**Extension de la mine aurifère Canadian Malartic  
et déviation de la route 117 à l'entrée est  
de la ville de Malartic**

**Deuxième série de questions et commentaires  
du MDDELCC du 14 décembre 2015**

**Document de réponses**

Figure S2QC-16 Évolution des niveaux sonores consignés aux points récepteurs dans la ville de Malartic

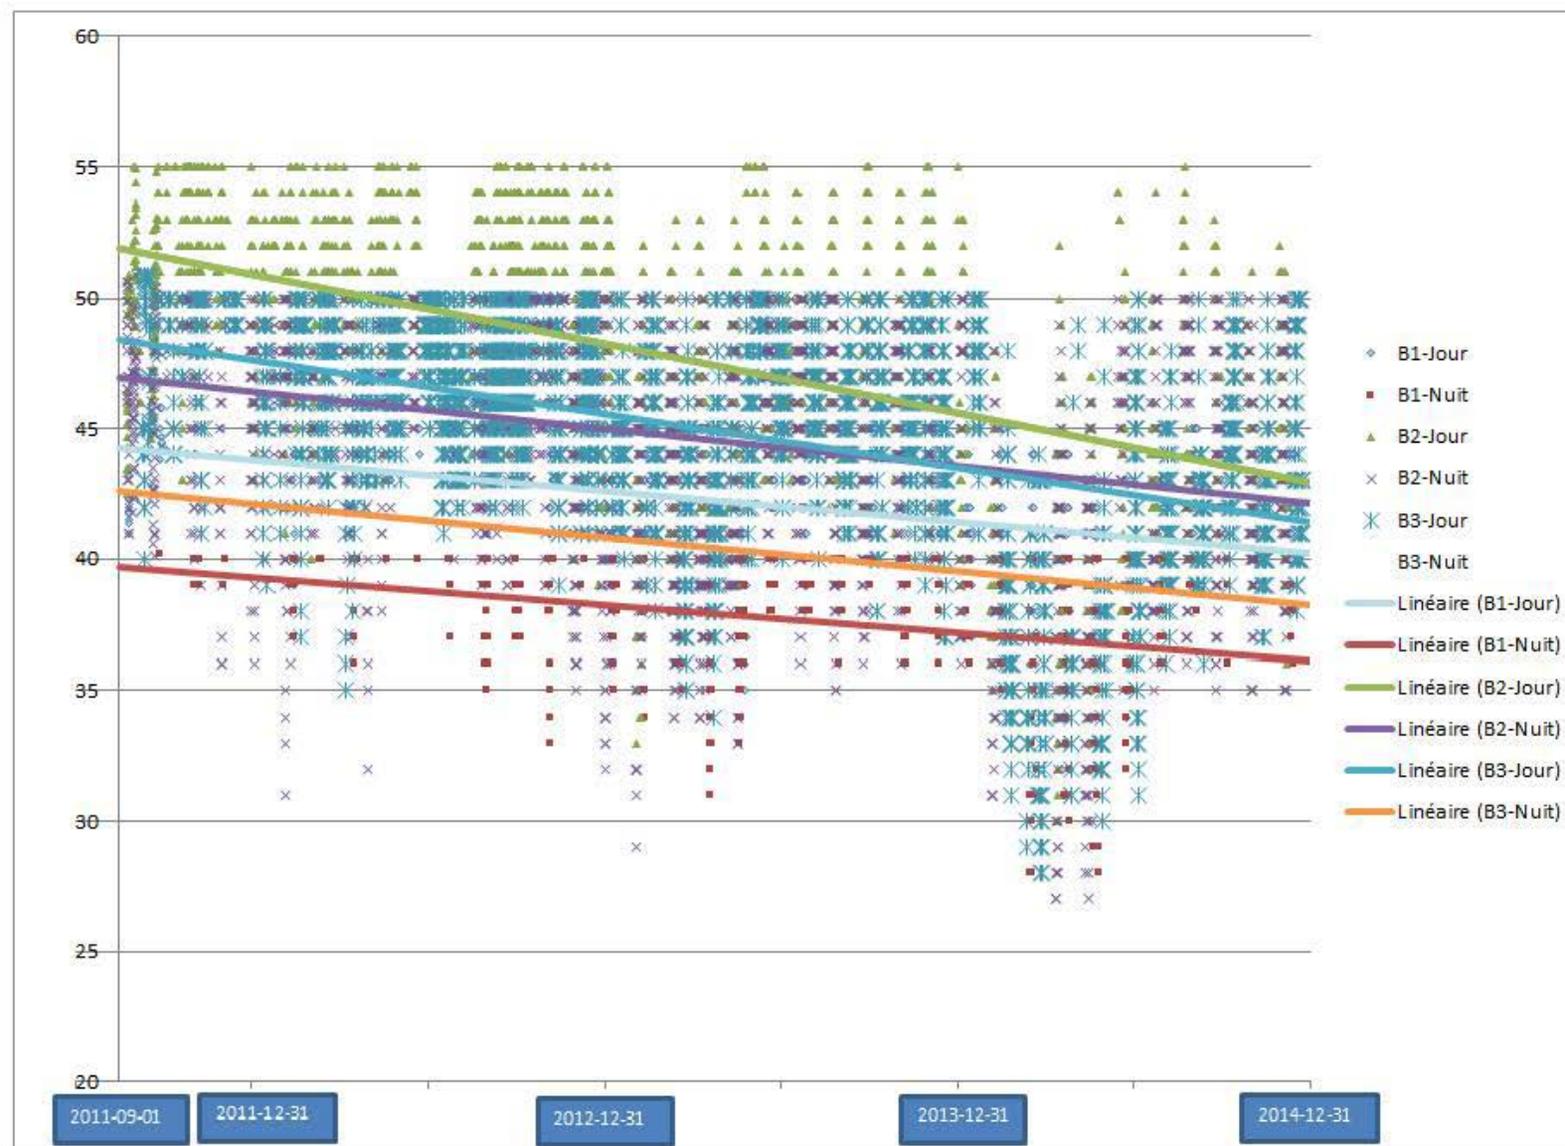
**S2QC.16** (RQC-226) L'initiateur doit fournir, dans le cadre de la recevabilité de l'étude d'impact, les résultats des analyses statistiques effectuées sur l'ensemble des données conformes, démontrant qu'il y a une tendance à la baisse, en plus de l'analyse sur les données maximales présentées à la figure 4-4.

**S2R.16** La figure S2QC-16 présente les résultats des analyses statistiques effectuées sur l'ensemble des données conformes qui démontrent qu'il y a une tendance à la baisse.

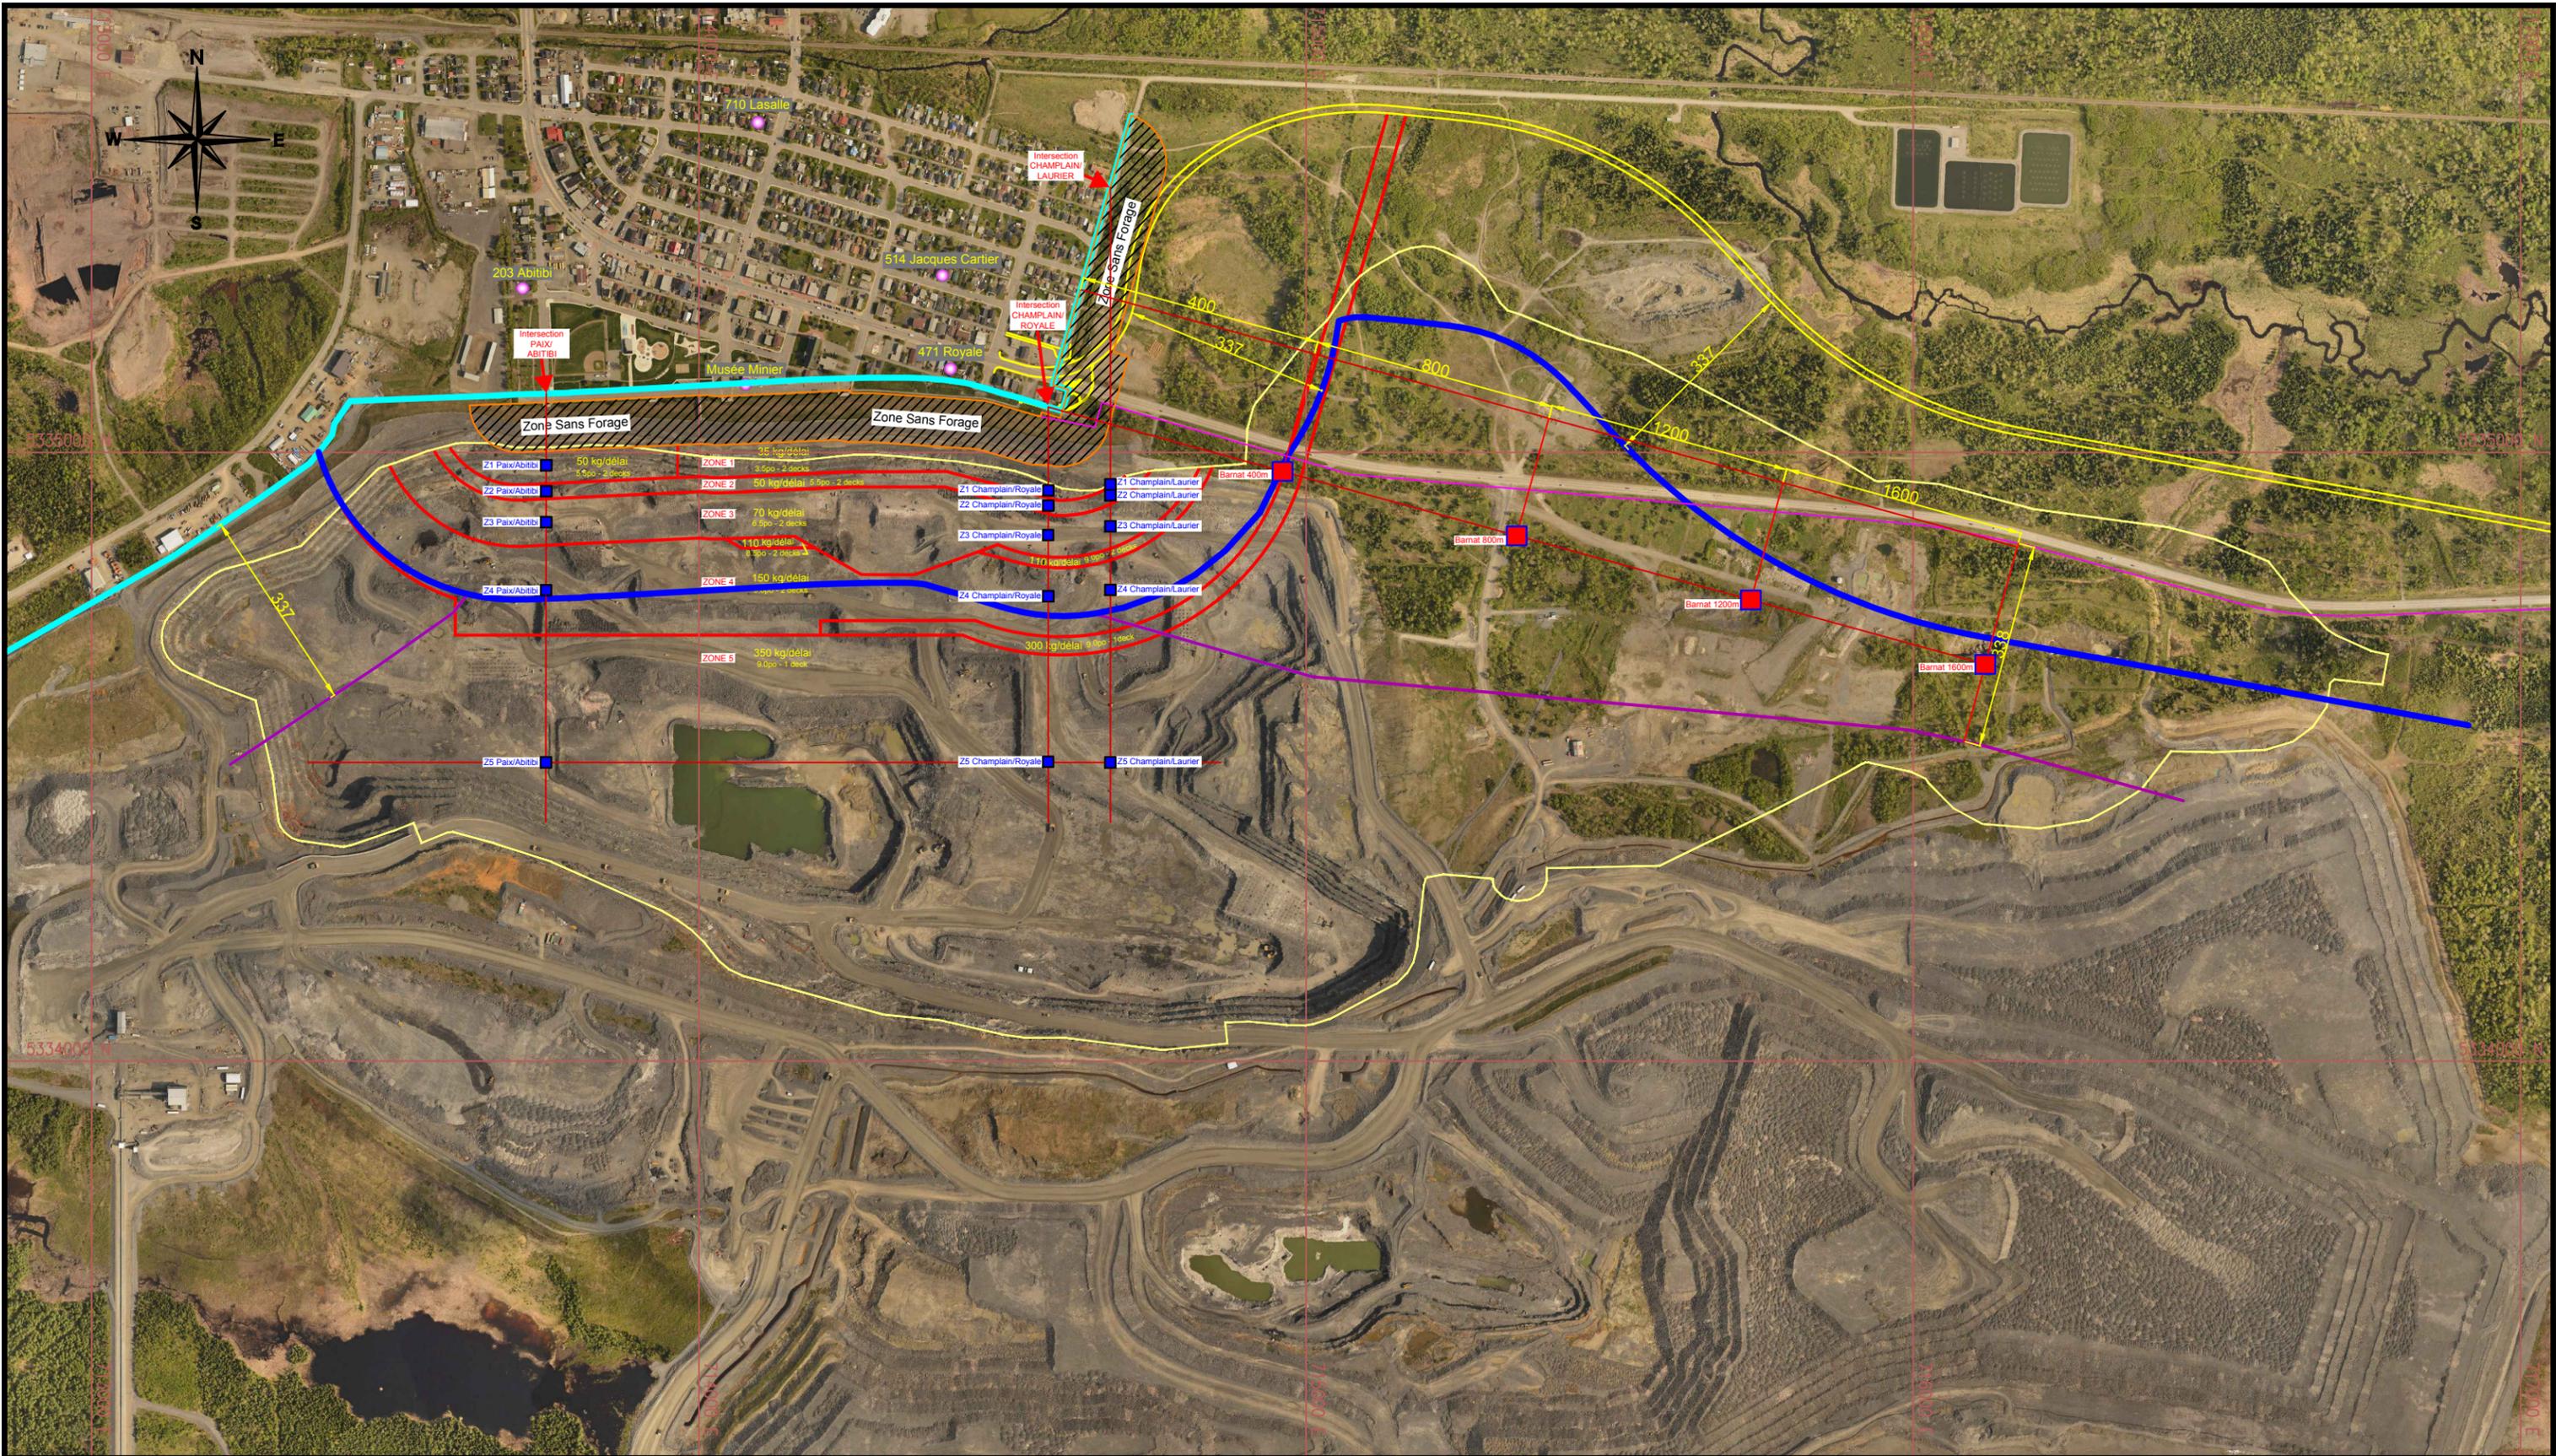
*En ce qui a trait au contrôle des vibrations et des surpressions d'air pour le projet d'extension de la fosse, CMGP doit, avec l'éloignement des habitations à plus de 337 m, considérer et présenter des mesures d'atténuation supplémentaires (diamètres de forages différents, charges par délai diminué, hauteurs de bancs différents, etc.) pour ne pas dépasser les normes de vibration de 12,7 mm/sec et de surpression d'air de 128 dBL et diminuer leur intensité afin de réduire l'inconfort des citoyens.*

*Finalemnt, afin de démontrer la baisse de l'intensité des vibrations et des surpressions d'air qui pourrait survenir en raison de la distance plus grande aux habitations (plus de 337 m), des simulations doivent être effectuées et présentées dans le cadre de l'analyse de recevabilité de l'étude d'impact.*

**S2R.48** CMGP s'engage à respecter la distance de 337 m comme référence à la zone devant être recouverte de pare-éclats. Cette distance établit la zone devant être recouverte et qui a comme point de départ une habitation ou la route 117 (actuelle ou future). L'annexe S2QC-25 présente le plan des limites de recouvrement.

Pour ce qui est des simulations devant démontrer une baisse d'intensité avec la distance, la figure S2QC-48 (Simulations des tirs fosse Barnat), de même que les tableaux et figures de l'annexe S2QC-48, permettent de visualiser une estimation des vibrations provenant des sautages dans le secteur de l'extension de la fosse Canadian Malartic en fonction des distances plus grandes. La méthode de calcul par charge unitaire et les paramètres de propagation présentement utilisés dans la fosse Canadian Malartic ont été utilisés.

**Figure S2QC-60b Lignes d'eau du modèle HEC-RAS de la rivière Malartic (secteur amont) pour les débits de récurrence 2, 20 et 100 ans**

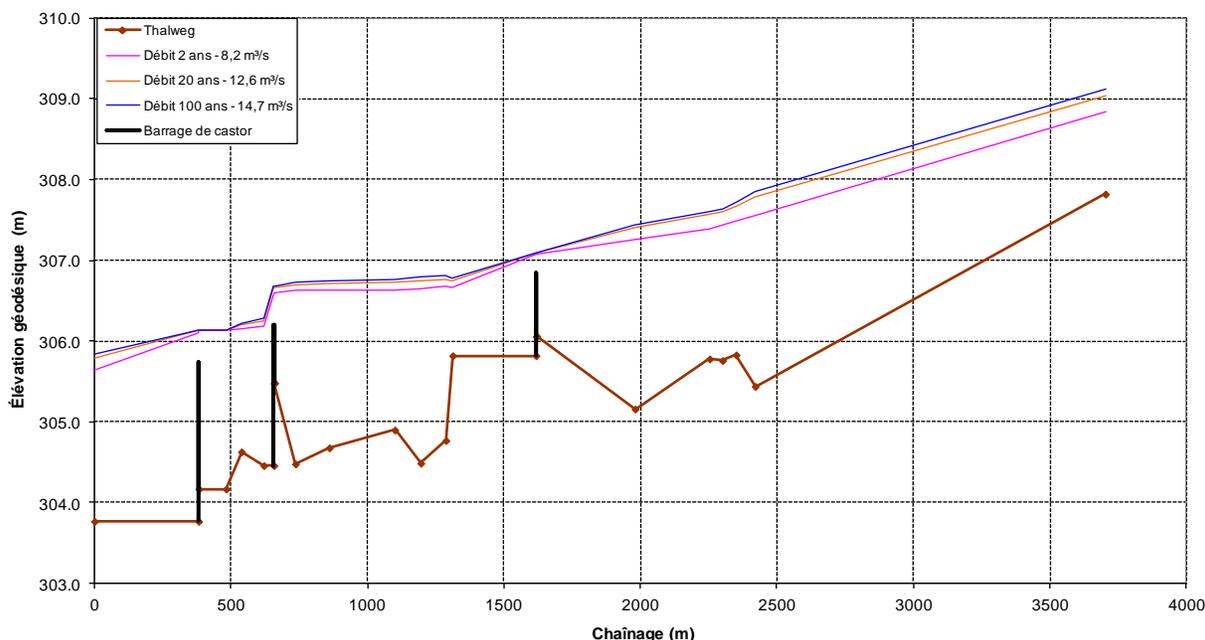
- les raisons pour lesquelles les cotes de crue sont presque les mêmes pour les récurrences 2 ans et 100 ans dans le secteur aval (tableau 4-6)

Tel qu'observé sur la figure S2QC-60b, les barrages de castors constituent un contrôle hydraulique sur la rivière Malartic. Les niveaux d'eau sont ainsi maintenus par ces derniers, ce qui explique la faible différence de niveau observée pour les cotes de crue de récurrence 2 ans et 100 ans.

Figure S2QC-72a Rabattements prévus

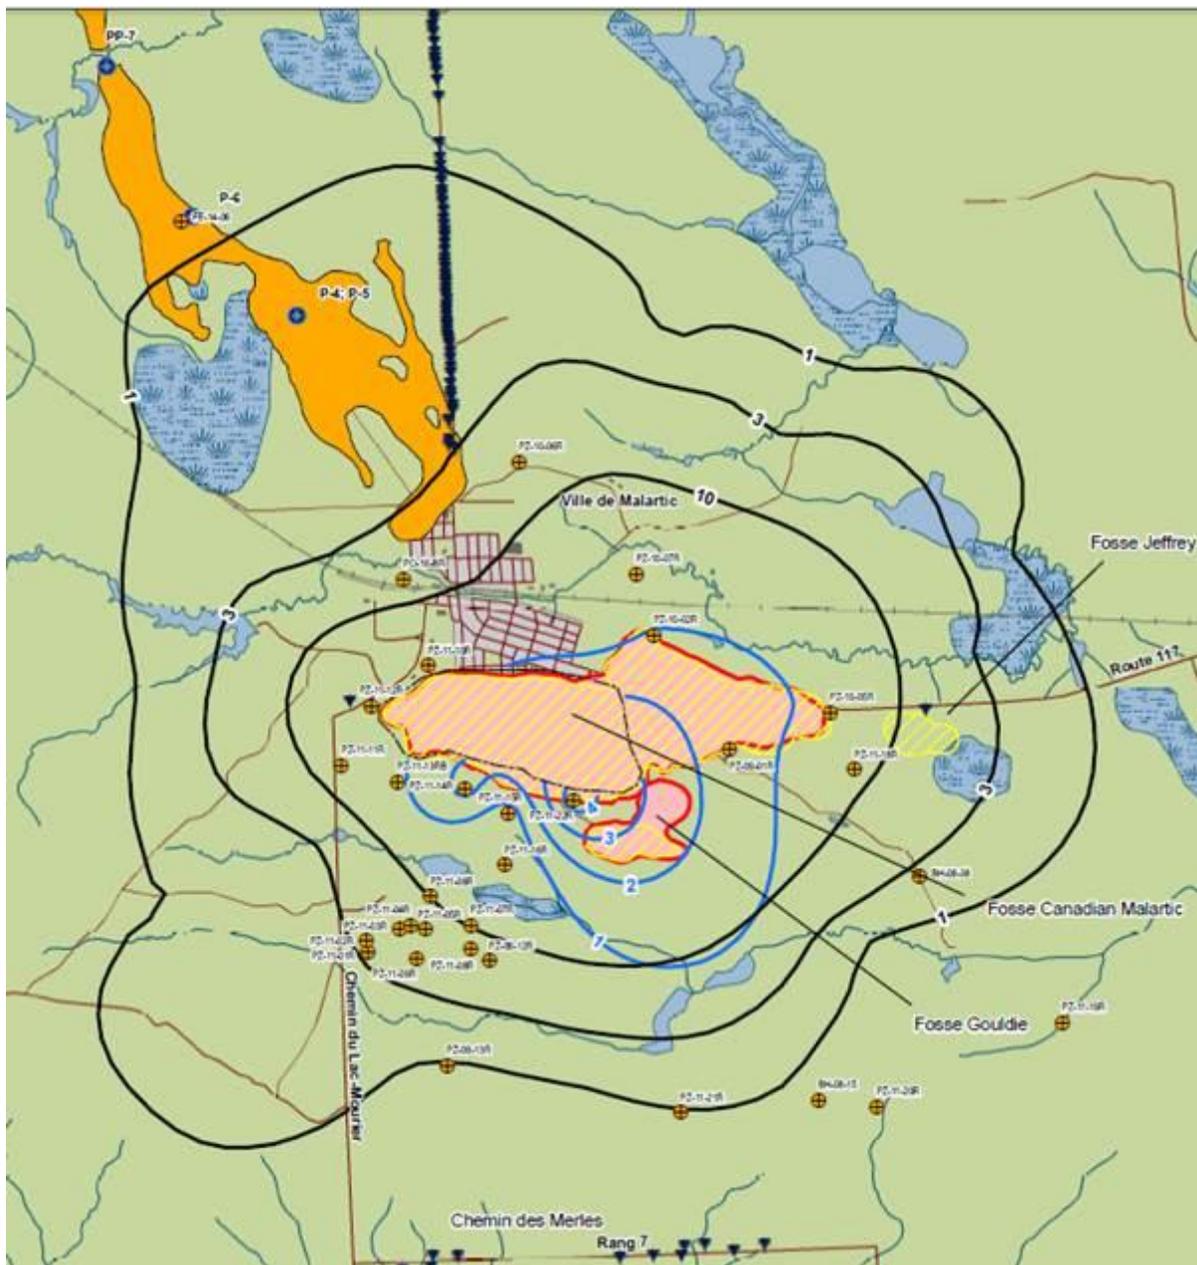
*Dans les scénarios jugés prudents et réalistes, l'initiateur doit indiquer s'il tient compte de l'effet cumulatif des rabattements qui seraient induits par lui-même de même que par la Ville de Malartic dans le secteur des puits municipaux, et ce, après 16 ans d'exploitation. Il doit fournir le débit de pompage anticipé des puits municipaux et présenter une mise en perspective des cônes de rabattement et des aires d'alimentation des puits municipaux après 16 ans d'exploitation.*

**S2R.72** La figure S2QC-72a illustre les rabattements prédits par le Modèle d'écoulement 3D (contours noirs, en mètres, scénario réaliste) et les rabattements mesurés (contours bleus, en mètres) dans le roc peu profond, à l'automne 2014. Ces résultats démontrent que la modélisation prédictive des rabattements pour le scénario réaliste est très prudente par rapport aux observations mesurées sur le terrain.
